Oggetto: invio delle Osservazioni alle Controdeduzioni nell'ambito della procedura di VIA, ai sensi dell'art. 6. c. 6 del Dlgs n. 152/2006 e s.m.i., riguardante "il NODO STRADALE E AUTOSTRADALE DI GENOVA Adeguamento del sistema A7 - A10 e A12".

Allegato 1 - Commenti puntuali alle Controdeduzioni (CDED) di ASPI – Settembre 2012

OSSERVAZIONI AL QUADRO DI RIFERIMENTO PROGETTUALE ED AMBIENTALE
CANTIERI – GESTIONE TERRE
COMPONENTE ARIA – SALUTE PUBBLICA
RISCHIO DISPERSIONE AMIANTO IN ATMOSFERA
CONTRODEDUZIONI

Figura 6-1 Schema sinottico del processo di gestione delle terre amiantifere

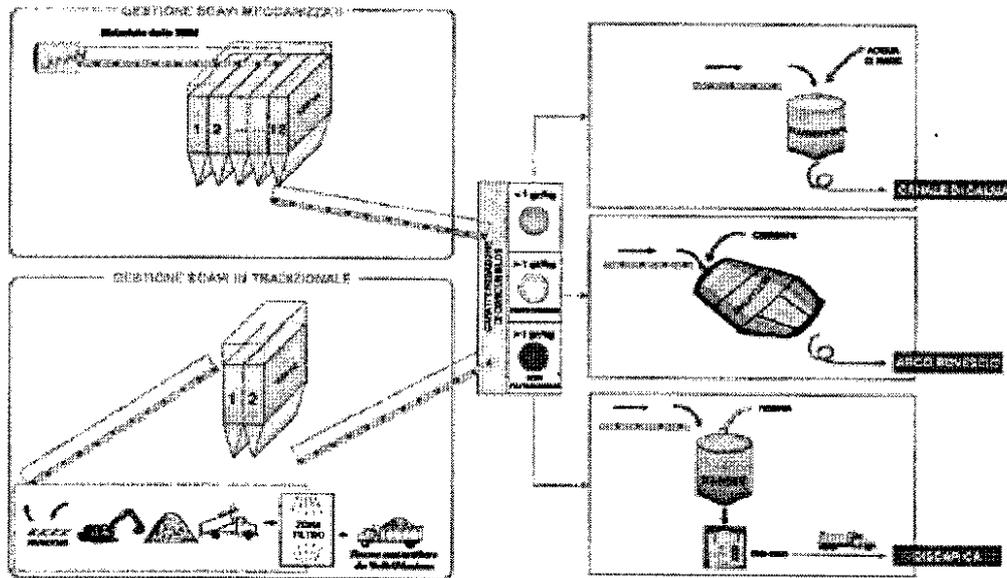
In sostanza nel cantiere CI 14 saranno trattati diversi milioni di metri cubi di terre amiantifere con la possibilità di emissioni di fibre d'amianto in tutte le fasi di lavorazione:

- trasporto con nastri (estrazione meccanizzata)
- trasporto con camion (estrazione tradizionale)
- frantumazione terre da estrazione tradizionale
- cadute nastri
- insilaggio
- estrazione dai sili
- preparazione dei campioni rappresentativi per la caratterizzazione dei materiali (suddivisi in codici bianco, verde, giallo, e rosso)
- nuovo insilaggio del materiale caratterizzato
- preparazione slurry per opera a mare (codice verde)
- miscelazione terre con cemento per arco rovescio nelle gallerie (codice giallo)
- miscelazione con resine per inertizzazione e smaltimento a discarica (codice rosso)

Nonostante quindi questo cantiere rivesta una importanza fondamentale nel processo di realizzazione della gronda e che costituisca una potenziale sorgente inquinante del tutto significativa nel Quadro di Riferimento Ambientale si legge al punto 2.3.1.2.1 “emissioni cantieri industriali”:

Quest'ultima affermazione non ha alcun fondamento tecnico-scientifico poiché è ben noto che l'emissione zero non esiste, in particolare quando non si opera in laboratorio, ma si trattano milioni di tonnellate di materiale.

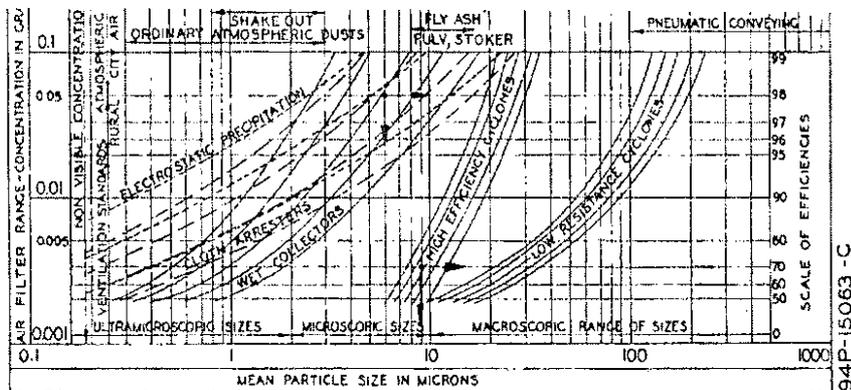
Per il trattamento dell'aria aspirata dall'impianto di depolverazione si afferma di voler installare uno **scrubber. Tale apparecchiatura non corrisponde “alla migliore tecnica disponibile”** (art. 268 D.Lgs 152/2006).

Ebbene gli scrubber non riescono a garantire neppure i valori di emissione delle polveri totali pari ai 10 mg/Nm³ come tipico ad esempio dei filtri a maniche.

Sicuramente non potranno garantire il limite di 0,1 mg/Nm³ previsto dalla normativa per le polveri di amianto.

Figura 53 - Diagramma di flusso per il campionamento di terre e rocce da scavo all'interno dell'area di cantiere confinata.

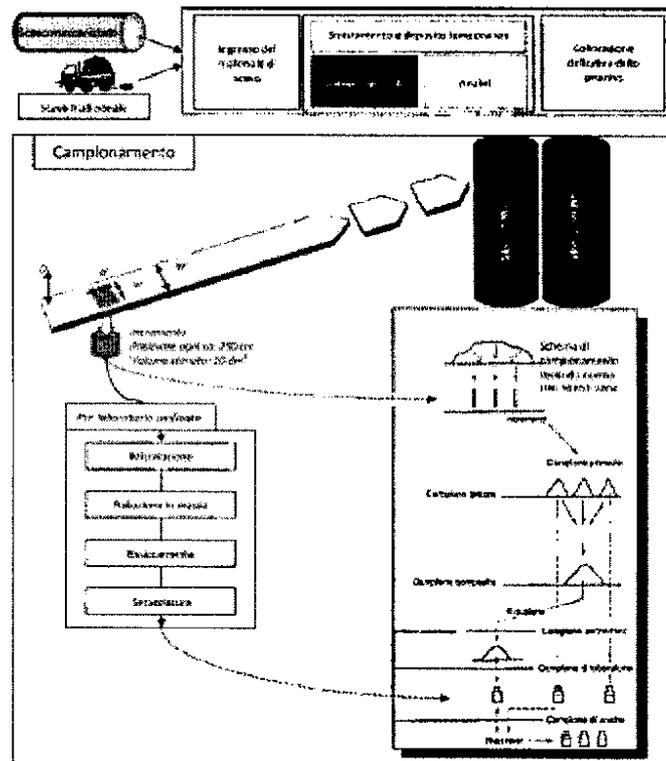
Osserviamo che il prelievo in campo degli incrementi atti a formare il campione è effettuato sui nastri di caricamento dei silos di stoccaggio provvisorio in attesa della caratterizzazione. Tale prelievo sembrerebbe essere effettuato in modo discontinuo. Riteniamo che per una migliore rappresentatività del campione tale prelievo debba essere effettuato in continuo.
